Erweiterung der Deponie „Grauer Wall“ in Bremerhaven

Aufbau der geologischen Barriere und technischer Standard der 2012 planfestgestellten Abdichtungssysteme

Vorstellung der im Auftrag der Bürgerinitiative
„Keine Erweiterung Grauer Wall – K.E.G.“ mit Datum vom 02.05.2014
erstellten gutachtlichen Stellungnahme
am 12.11.2019 im Deponiebeirat Bremerhaven

Gutachtliche Stellungnahme vom 02.05.2014

U135009	Genehmigungsplanung	18.03.2010
bearbeitet Linnenbecker		Maßstab
gezeichnet cj, sl	Pfänderstellung	1 : 100
geprüft rs	Schnitt A - A' Ostflanke und Schnitt B - B' DA 5	Batt
		1350GP210

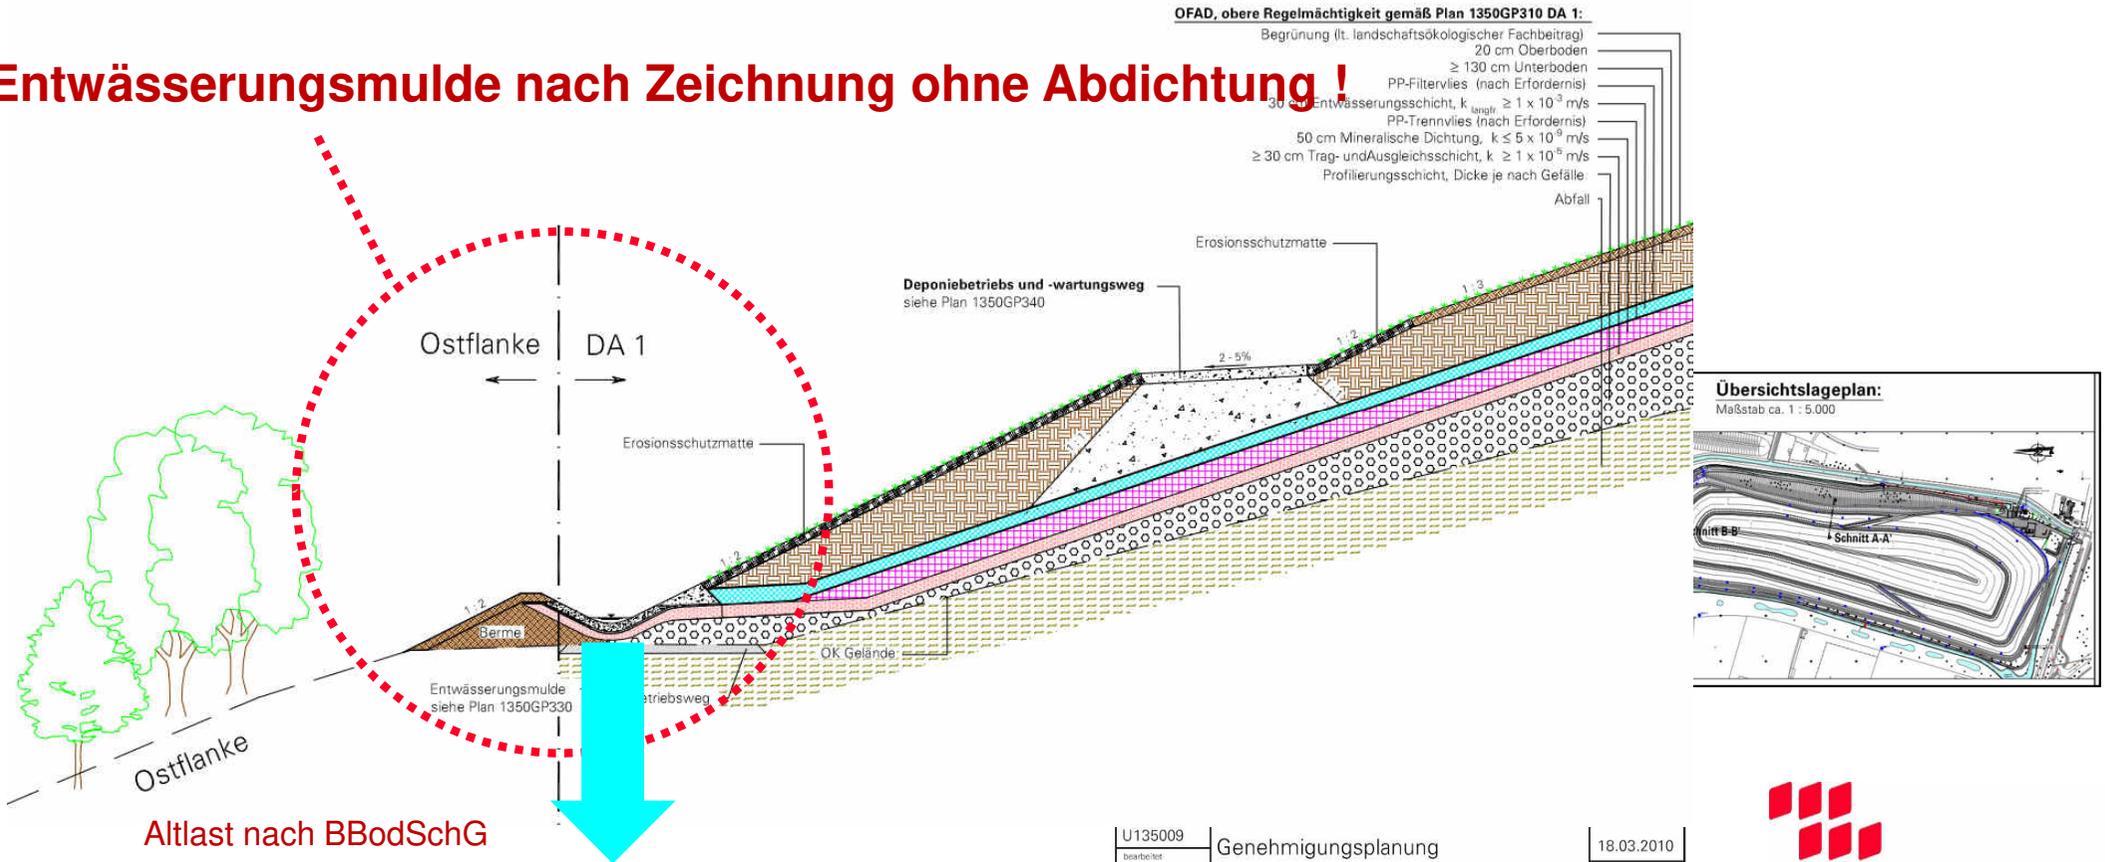
Entwässerungsmulde nach Zeichnung ohne Abdichtung !

Schnitt C-C'

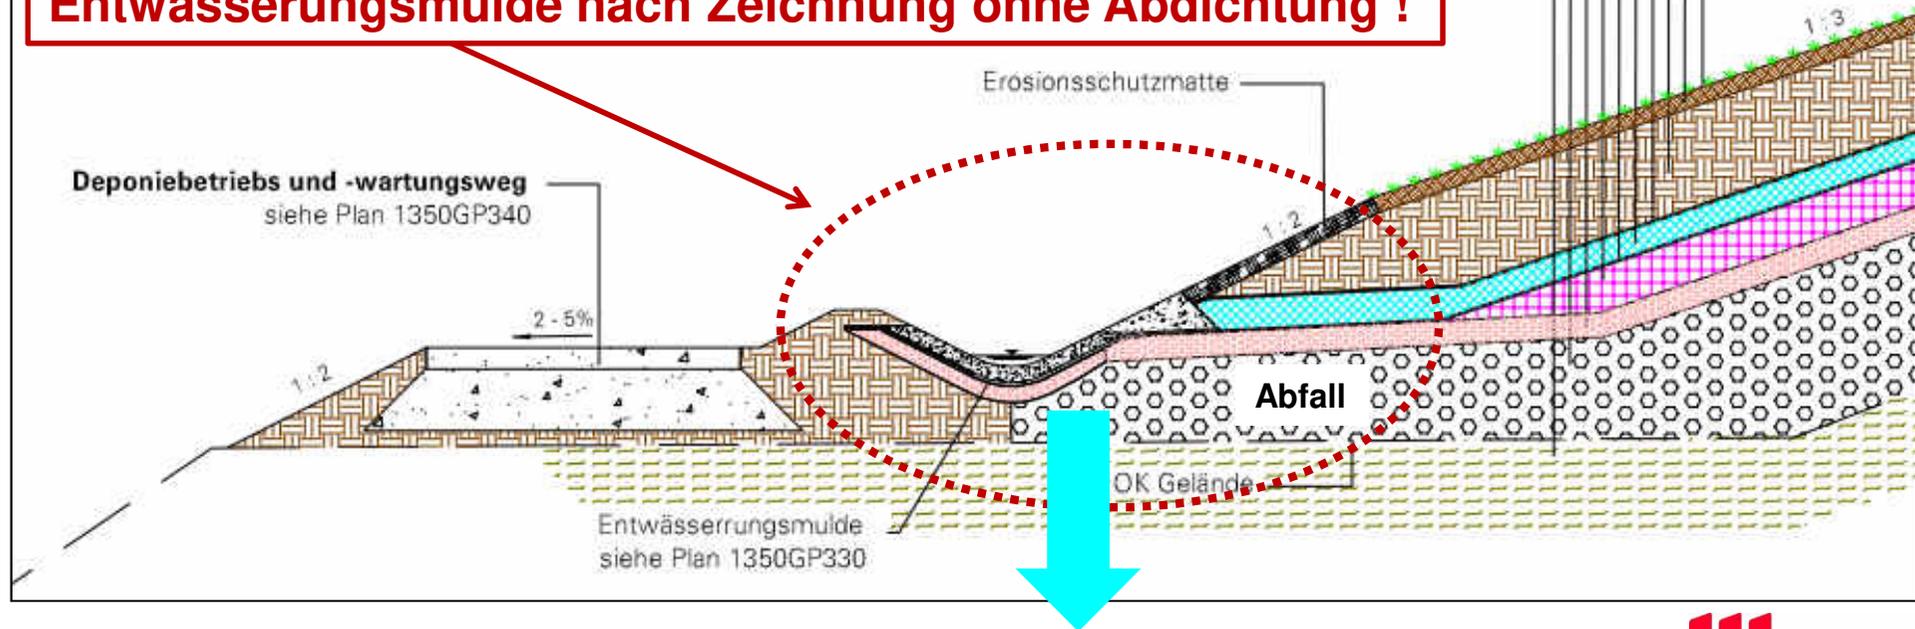
OFAD, obere Regelmächtigkeit gemäß Plan 1350GP310 (Anforderungsniveau DA 1 (DK I)):

Entwässerungsmulde nach Zeichnung ohne Abdichtung !

Detail Profilschnitt A – A'

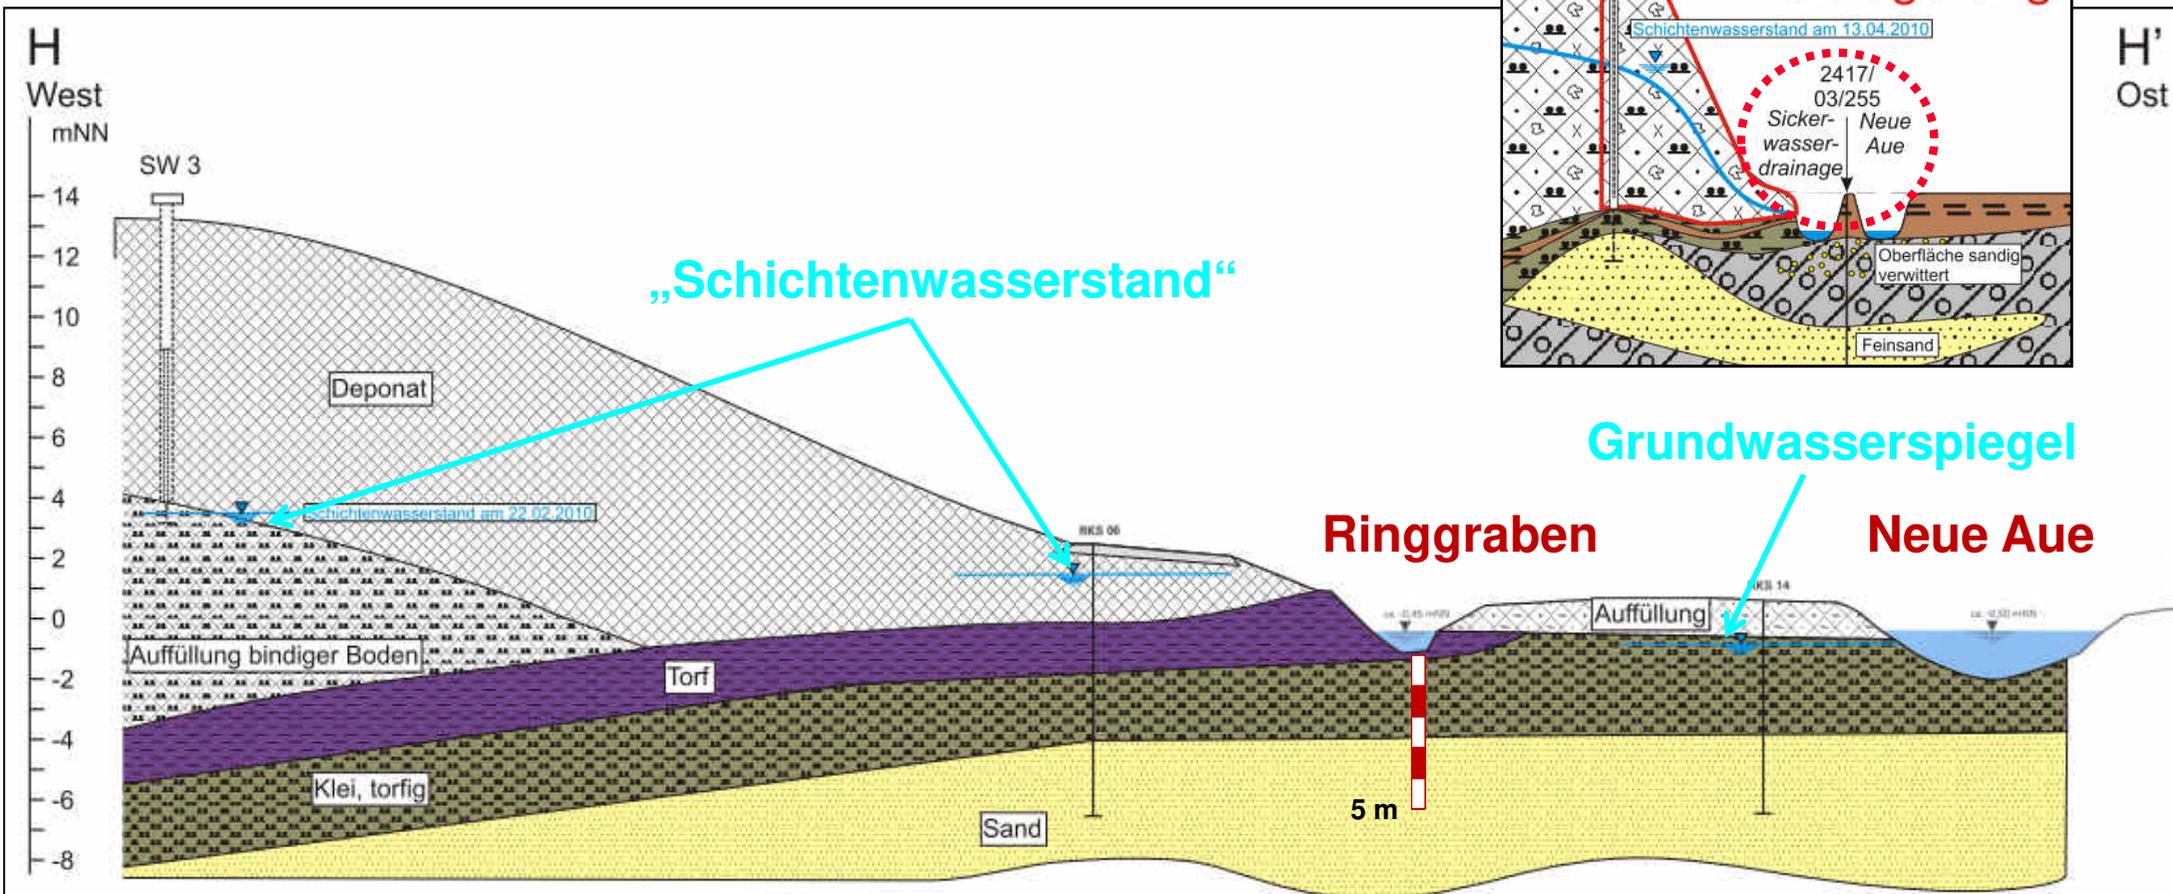
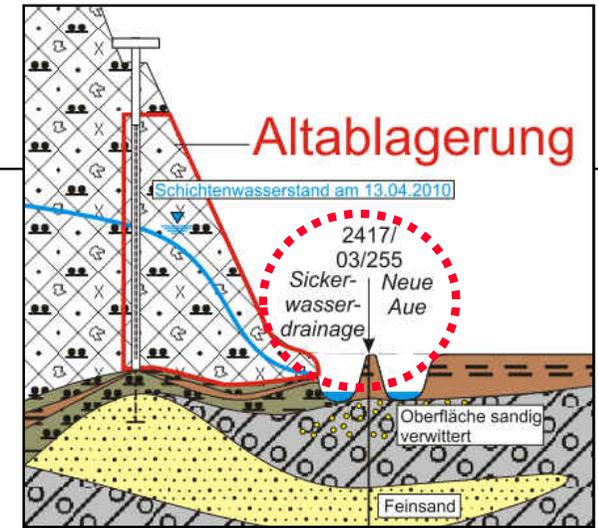
Einleitung von Sickerwasser DK III in Ringgraben

→ Sickerwasser DK III in Ringgraben ohne Dichtung, mit geologischer Barriere < 3 m und im Grundwasser!

Nordost-Ecke der Deponie

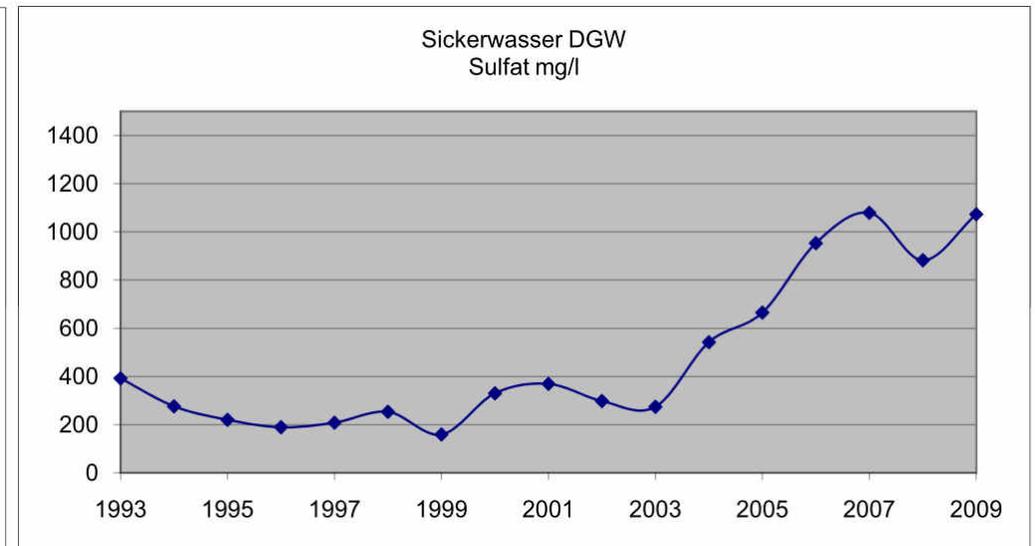
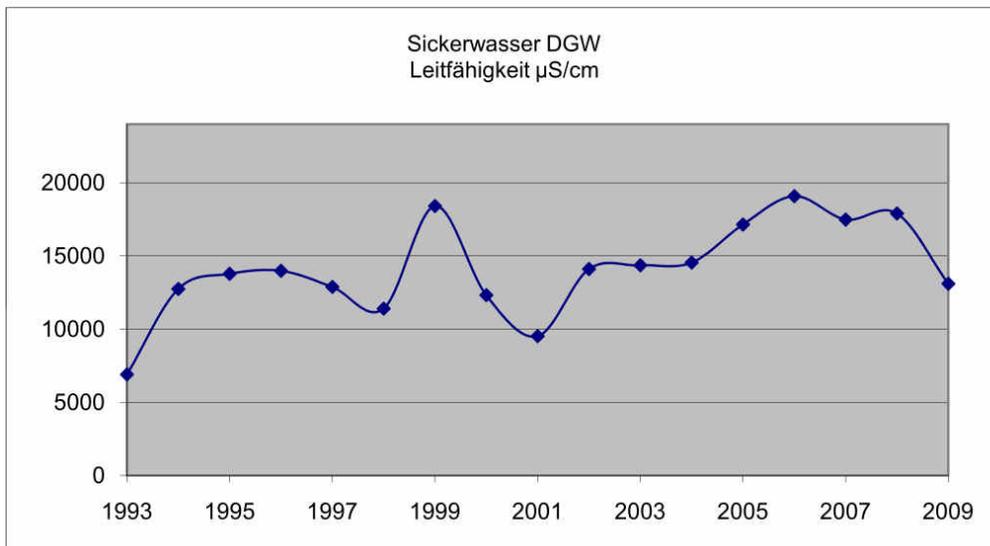
**Der ungesicherte Ringgraben erhält
Sickerwasser aus der Altdeponie
+ das Sickerwasser aus den neuen
Deponieabschnitten DK I + DK III**
